東海再処理施設の安全対策に係る廃止措置計画認可変更申請対応について

令和3年7月20日
再処理廃止措置技術開発センター

○令和3年7月20日 面談の論点

HAW 施設建家開口部補強工事に係る許認可の変更対応について

再処理施設に関する設計及び工事の計画(令和2年9月25日認可)	変更案	変更理由
 <p>別図-7 増打ち壁 配筋詳細図(e断面、f断面)</p>	 <p>別図-7 増打ち壁 配筋詳細図(e断面、f断面)</p>	<p>図中の記載に不整合があったことから修正。</p>

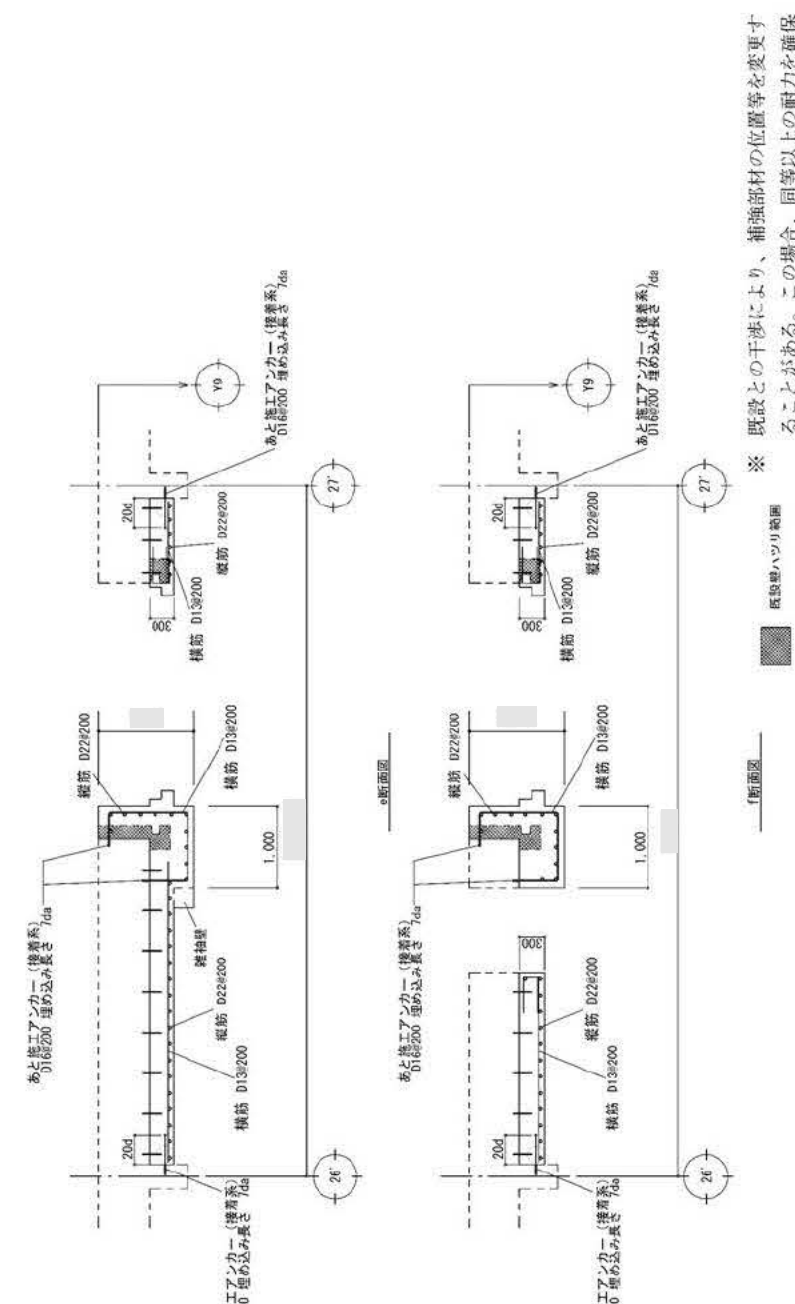
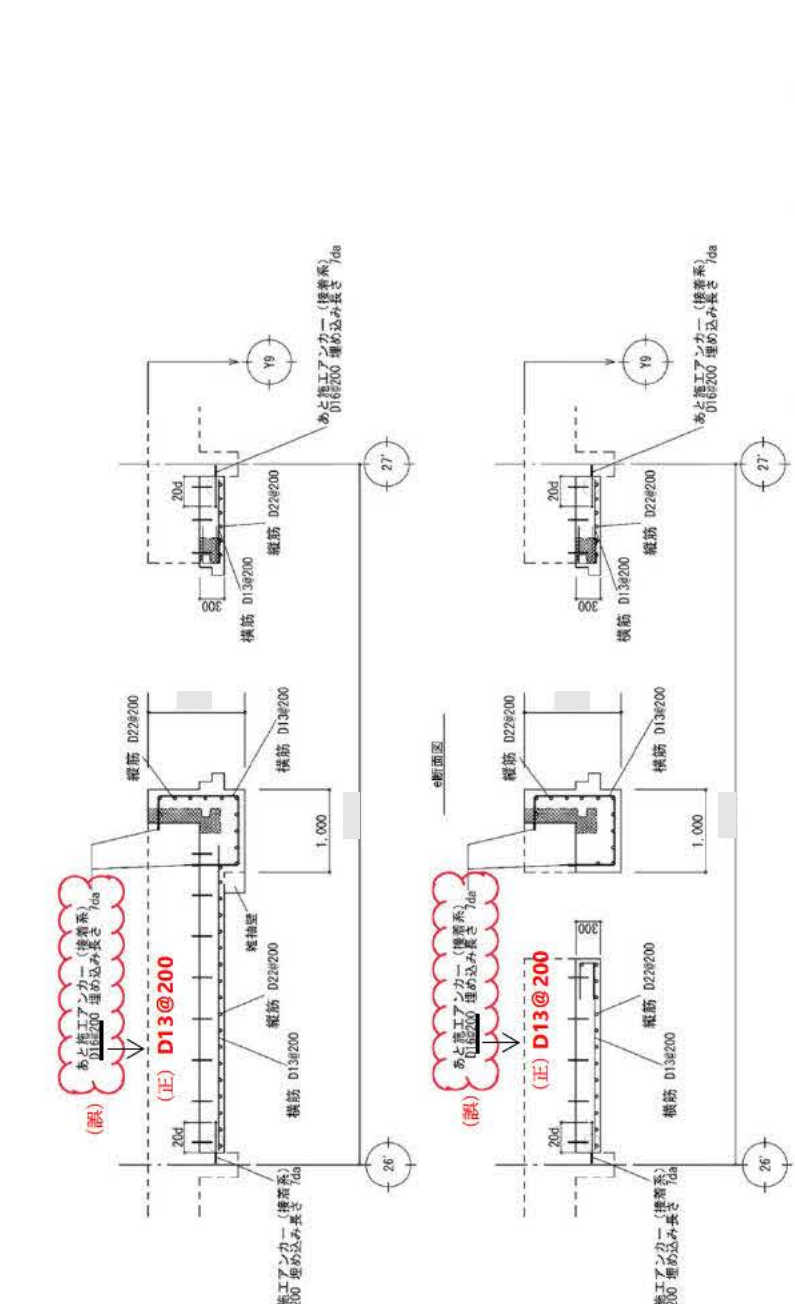
外壁の増し打ち補強に使用するあと施工アンカーの径について、既許認可の図中の記載に不整合があるため、別図-7 中「D16@200」の記載を「D13@200」に修正する。

- ・あと施工アンカーの径については、図面間の不整合であり、当該箇所は津波による応力を縦筋及びコンクリートが負担し、横筋に応力を負担させない設計であり、横方向のアンカーは計算に用いておらず添付計算書に変更はないことから、安全上の影響はない。
